**Avis
sur le parc photovoltaïque flottant à BOURG SAINT BERNARD
et LANTA (31)**

N°Saisine : 2025-014548

N°MRAe : 2025APO67

Avis émis le 15 mai 2025

Figure 2 : plan du projet (source : pièce PC1 du dossier de demande de permis de construire)

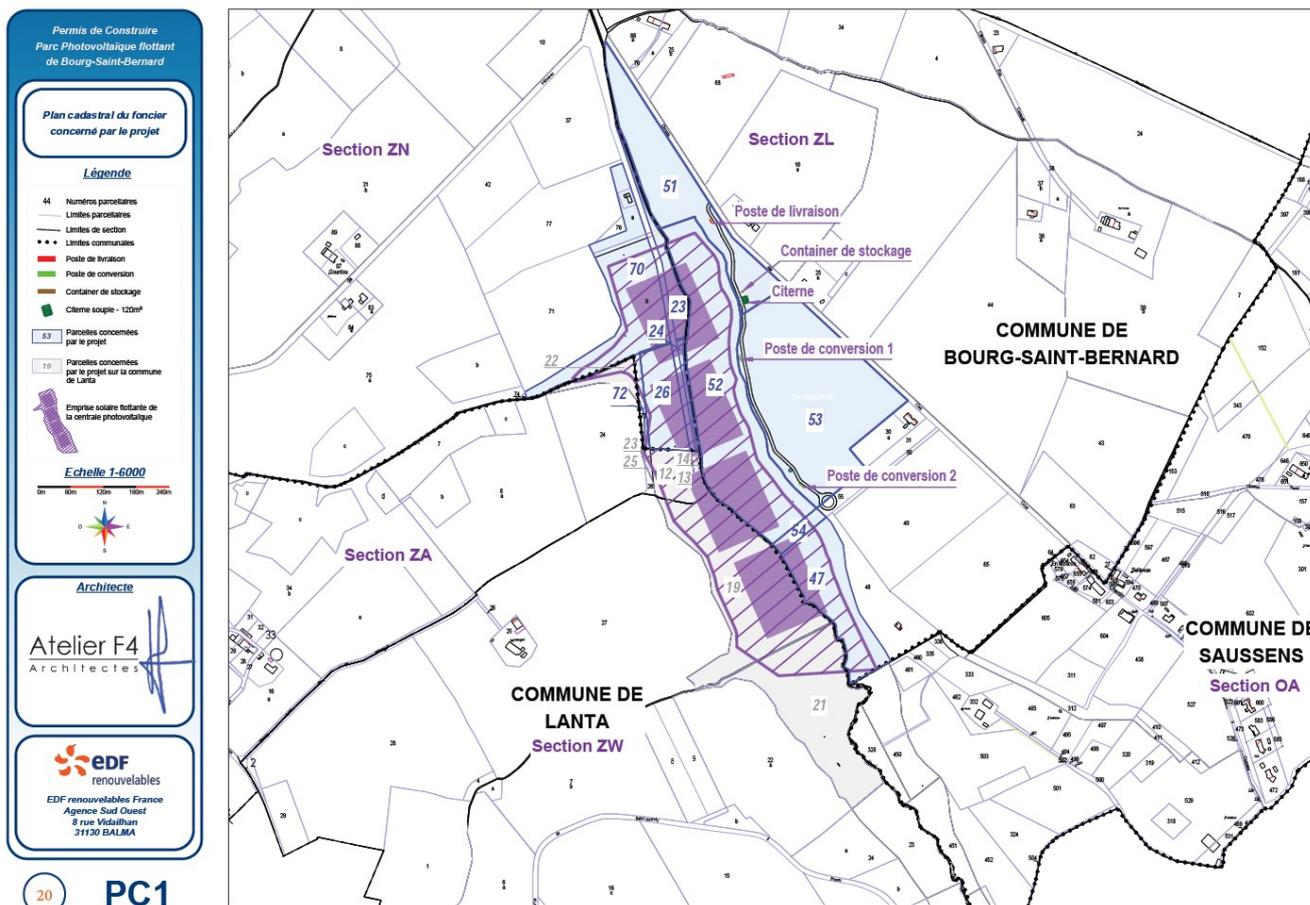
- la pose de panneaux flottants sur des structures d'une hauteur maximale de 1 m recouvrant 7,2 ha du lac (soit 27 % de sa surface maximale et 42 % de sa surface minimale), le type de panneaux utilisés et les modalités d'ancrages ne sont pas arrêtés ;
- la création d'une piste vers le poste de transformation, renforcée pour permettre la circulation des engins de transport, d'une longueur de 600 m et d'une largeur de 5 m ;
- deux postes de transformation, d'une surface unitaire de 31 m² et d'une hauteur hors sol de 3,5 m ;
- un poste de livraison, d'une surface de 24 m², et d'une hauteur hors sol de 3,5 m ;
- une rampe de mise à l'eau ;

Sur la zone d'implantation du projet, le dossier comporte une analyse de deux variantes pour l'implantation des panneaux photovoltaïques. La variante retenue est présentée comme le résultat de l'évitement des secteurs d'enjeux forts recensés dans les études de terrain. Elle correspond également à l'emprise maximale des panneaux calculée pour assurer une production suffisante de phytoplancton, maillon de base de la chaîne trophique de l'écosystème aquatique. La MRAe considère que la variante d'implantation retenue évite certains enjeux mais que l'évitement des impacts sur l'écosystème aquatique n'est pas démontré (cf. paragraphe 3.1). En l'état, il n'est pas possible de s'assurer que l'implantation retenue est celle de moindre impact environnemental.
